IEC 61076-3-124
Edition 1.0 2019-03

**Part 3-124: Rectangular connectors – Detail
specification for 10-way, shielded, free and fixed
connectors for I/O and data transmission with
frequencies up to 500 MHz**

CORRIGENDUM 1

Figure 3c – Fixed connector Type C

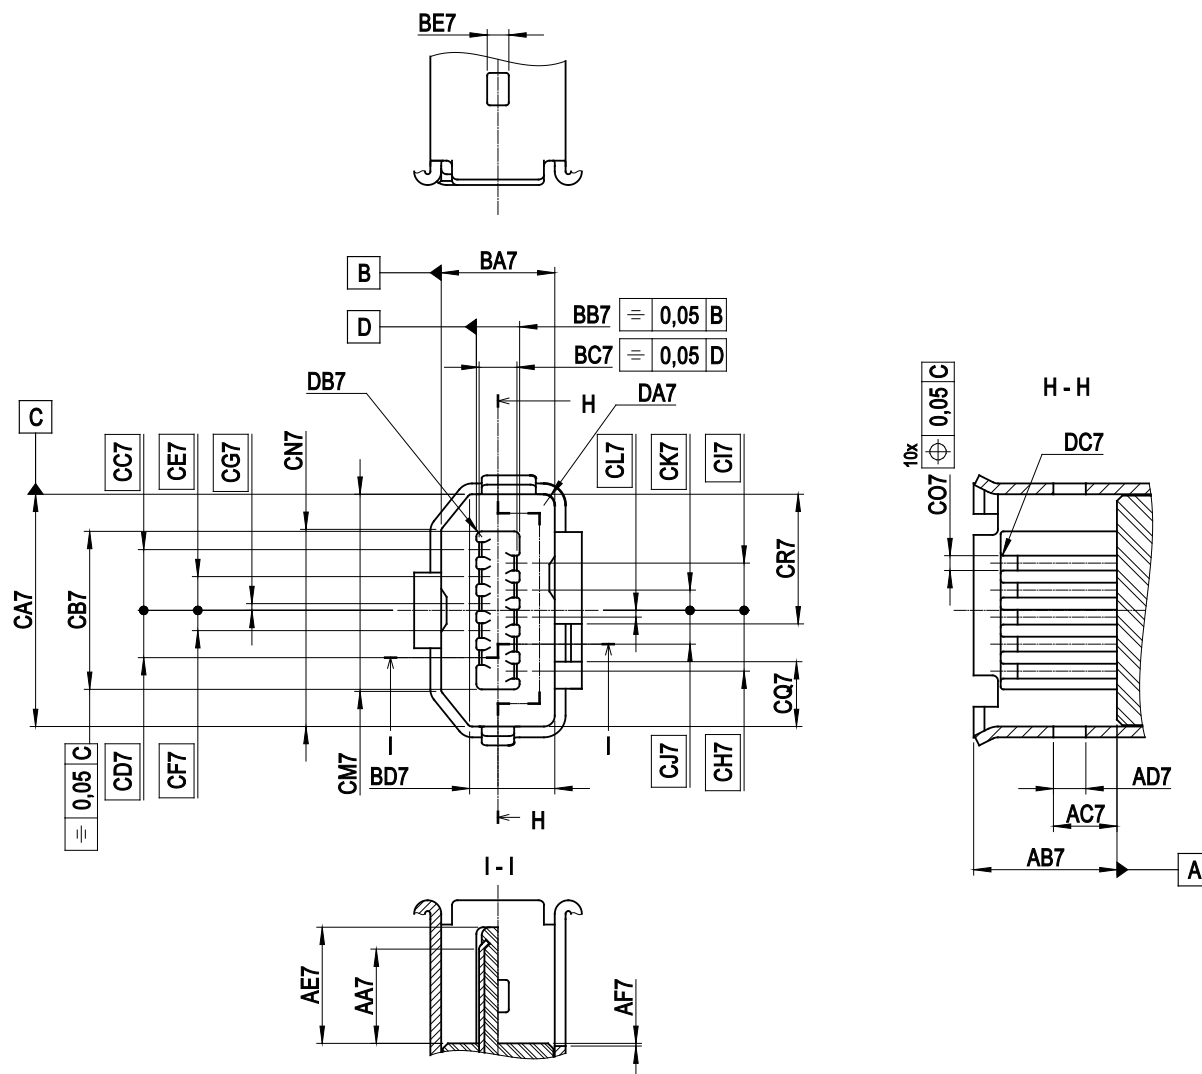
Replace the existing Figure 3c with the following new Figure 3c.

Table 4 – Dimensions for Figure 3c

Letter	Minimum	Nominal	Maximum
AA7	3,35	3,5	3,65
AB7	4,95	5,3	5,65
AC7	2,25	2,35	2,55
AD7	1,1	1,1	1,4
AF7	0	0,1	0,4
BA7	4,17	4,2	4,23
BB7	1,5	1,6	1,63
BC7	1,3	1,4	1,5
BD7	3,05	3,15	3,2
BE7	0,7	0,8	0,9

CA7	8,58	8,6	8,62
CB7	5,8	5,85	5,9
CC7		2,25	
CD7		1,75	
CE7		1,25	
CF7		0,75	
CG7		0,25	
CH7		2,25	
CI7		1,75	
CJ7		1,25	
CK7		0,75	
CL7		0,25	
CM7	7,2	7,3	7,4
CN7	7,2	7,3	7,4
CO7	0,65	0,65	0,7
CQ7	2,2	2,3	2,4
CR7	4,6	4,7	4,8
DA7	R 0,3	R 0,4	R 0,5
DB7	R 0,1	R 0,2	R 0,2
DC7	R 0,66	R 0,1	R 0,2
